廃炉発官R1第127号
令和元年10月10日

福島第一原子力発電所 特定原子力施設に係る実施計画 変更認可申請書の
一部補正について

- 「福島第一原子力発電所 特定原子力施設に係る実施計画」
 - 1～4号機滞留水移送装置の追設について、記載の適正化を行う。

図－1 配管概略図（1 / 1 1）

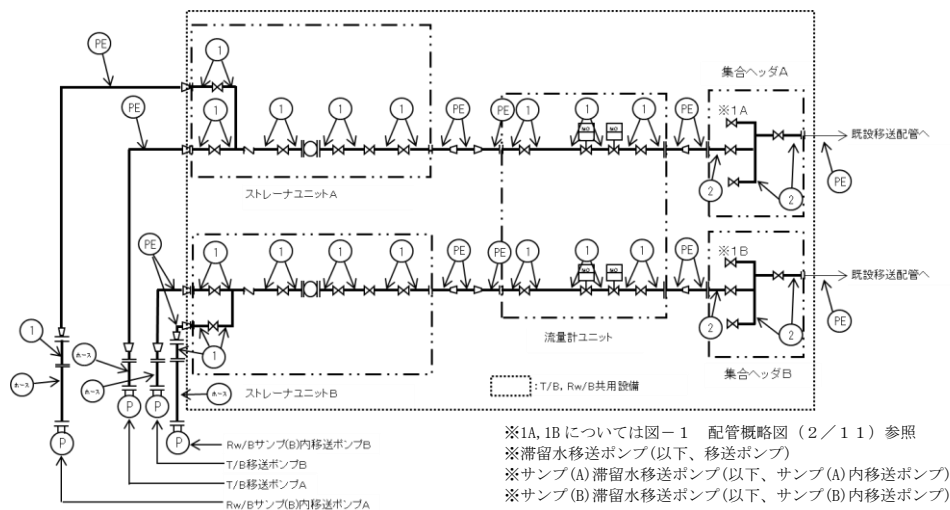
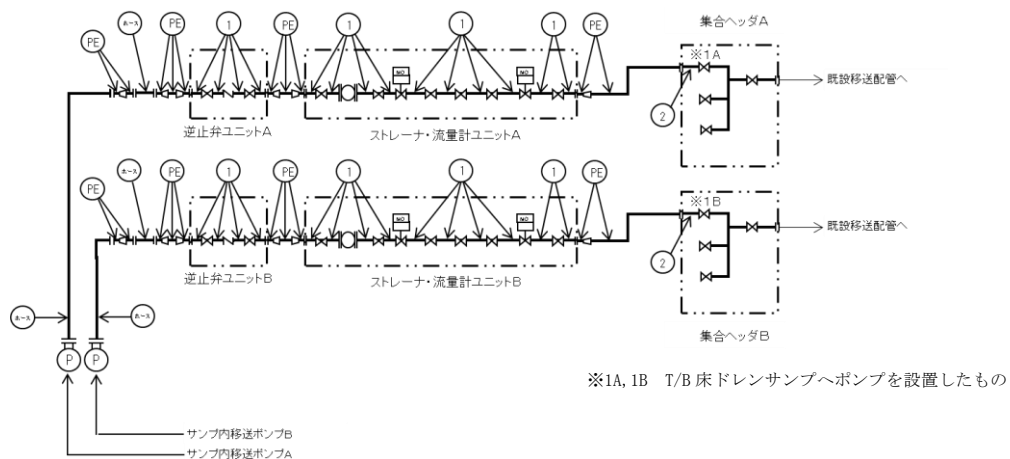
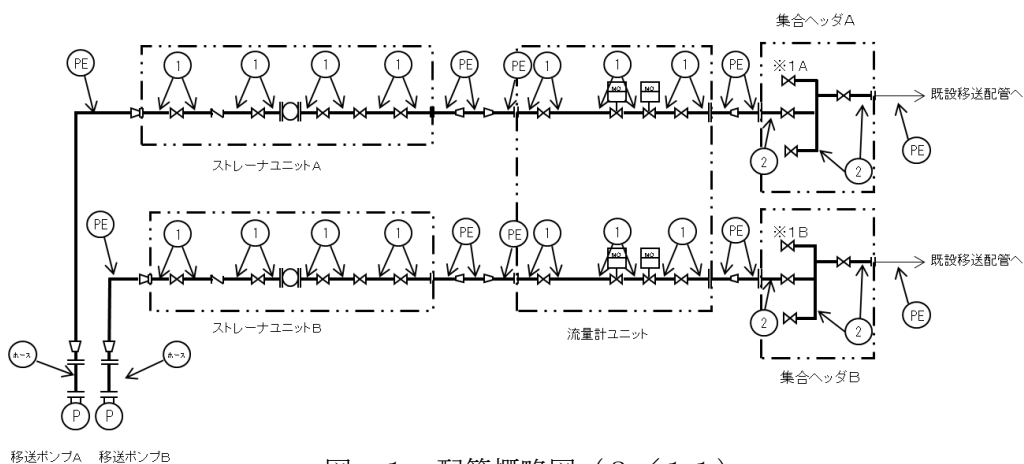
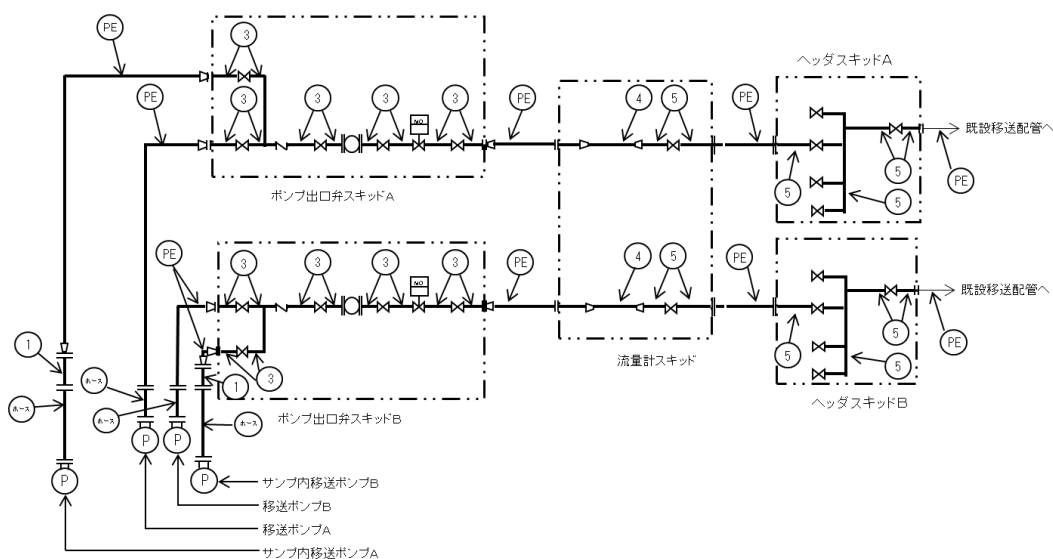
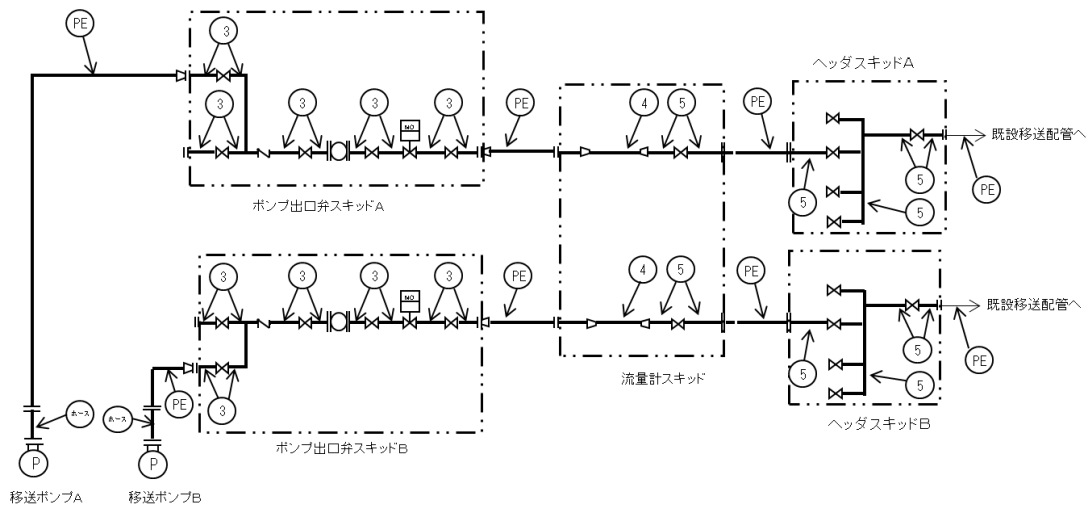
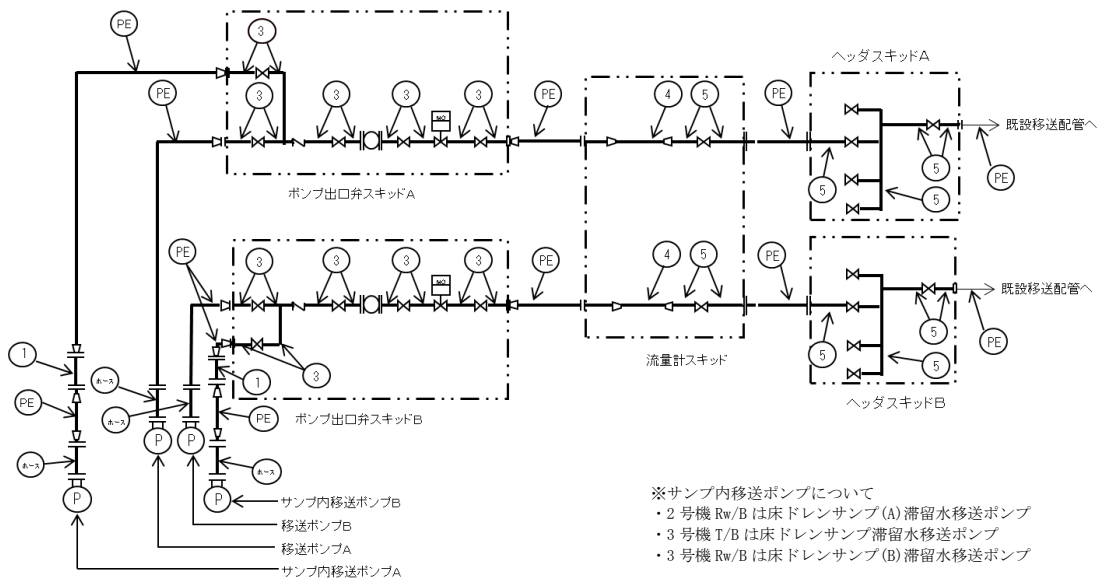
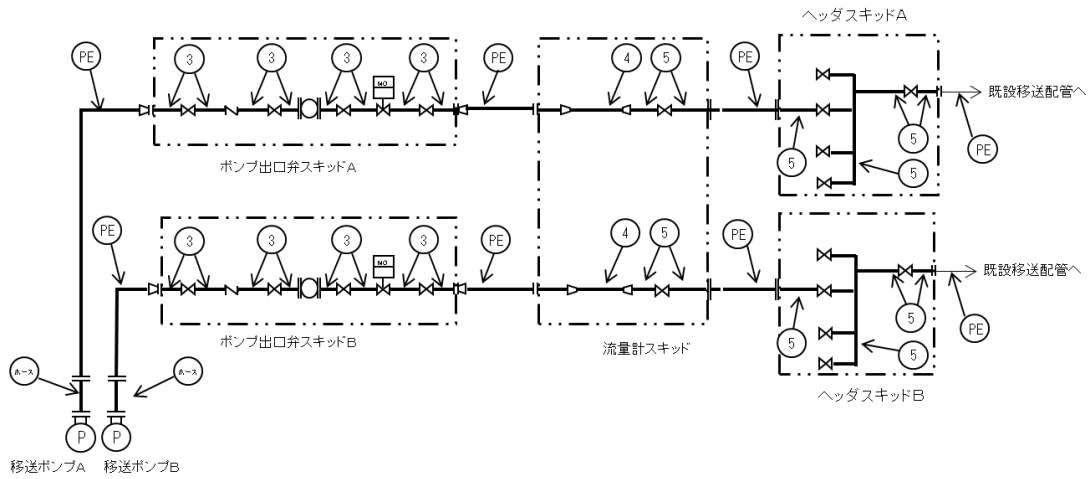
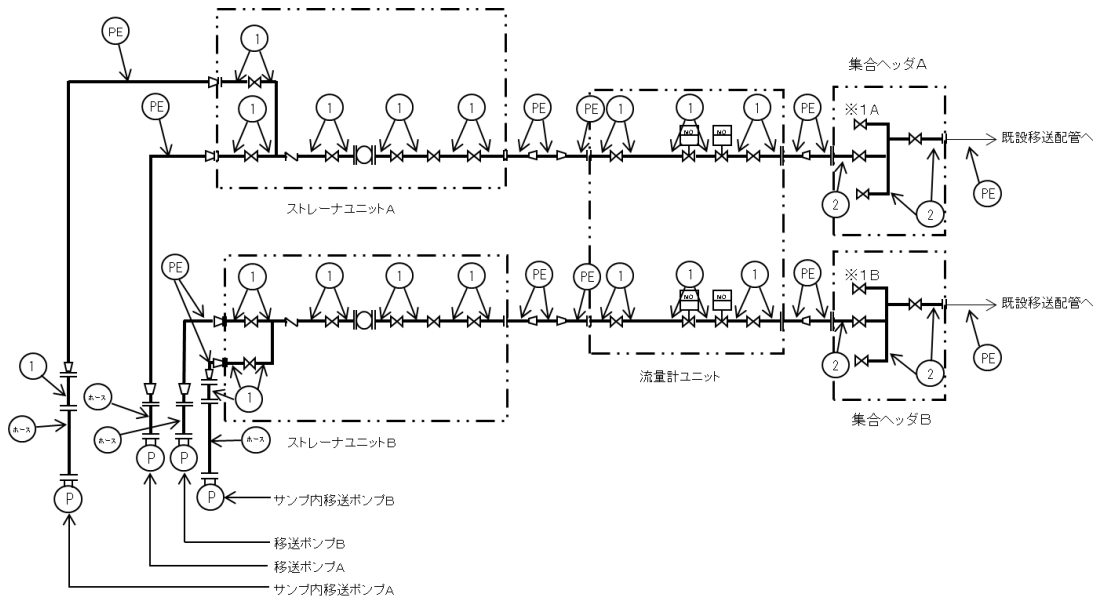
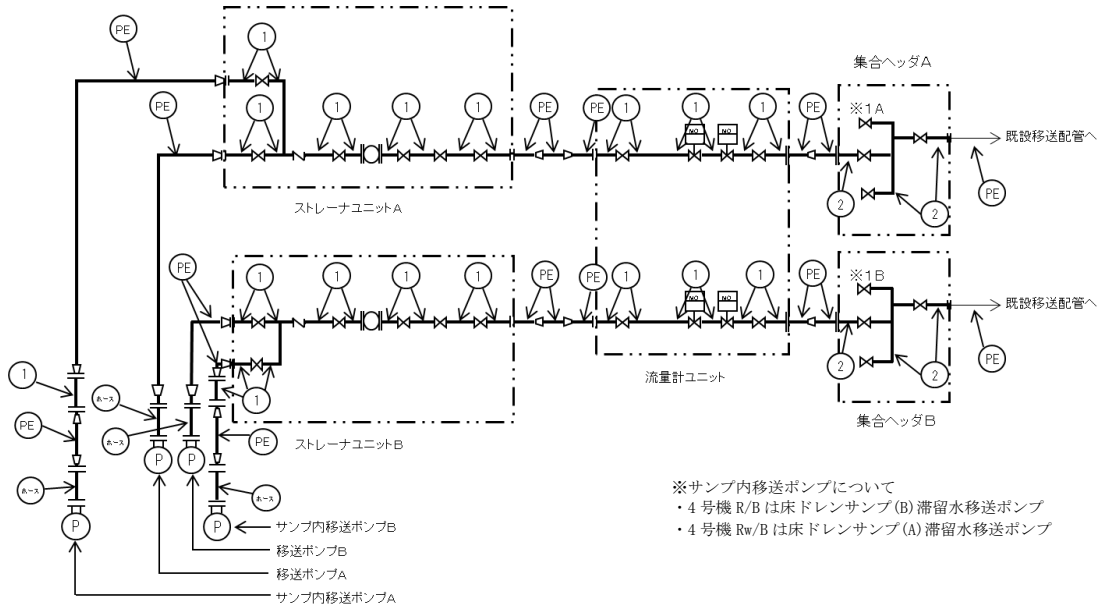
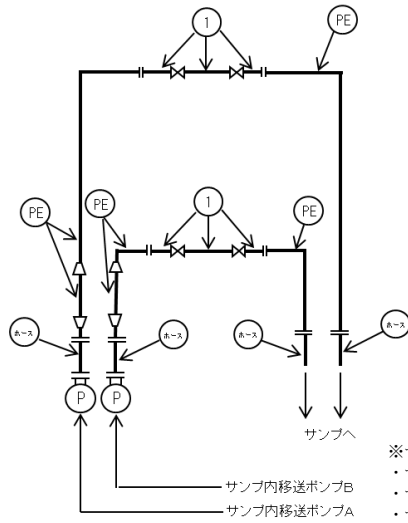
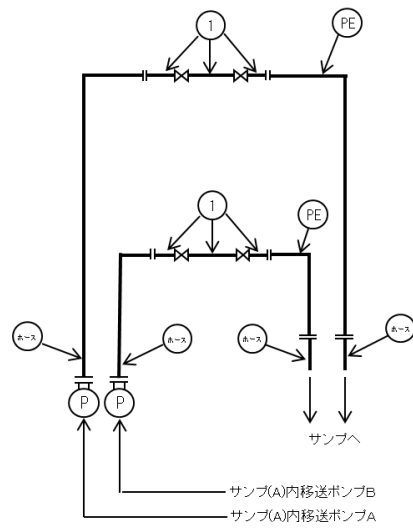
添付資料-1 6

- ・配管概略図について記載の適正化
